# Atualização da Correção LL

## O que você pode esperar

### Comparação de tamanhos de arquivo com a Correção LL

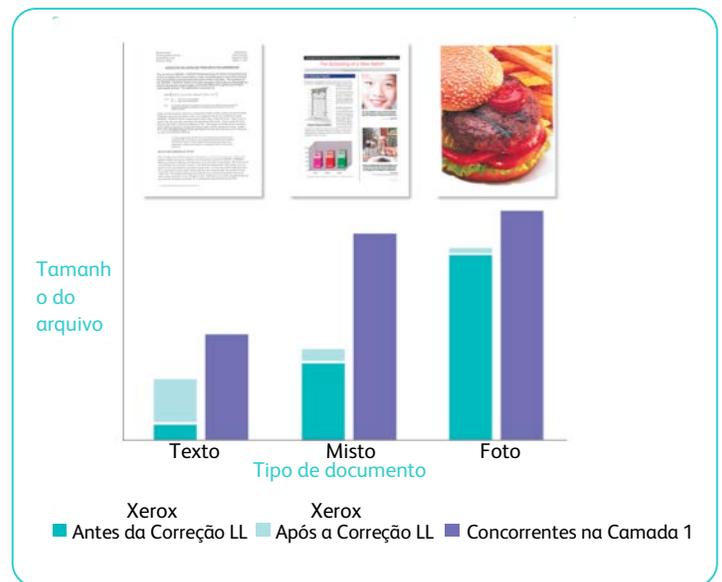
Não existem diferenças notáveis na operação de sua MFP Xerox® depois que a correção LL é instalada. As MFPs Xerox® continuarão usando a compactação padrão de mercado, porém sem a compactação mais agressiva do arquivo que pode resultar em substituição de caracteres. Portanto, os tamanhos de arquivo extremamente pequenos para texto não serão mais oferecidos. Haverá impacto mínimo em tamanhos de arquivo para documentos mistos e de foto. Todos esses documentos continuarão a ter uma compactação muito boa com tamanhos de arquivo que são competitivos no mercado, com base no teste da Xerox (consulte o gráfico à direita).
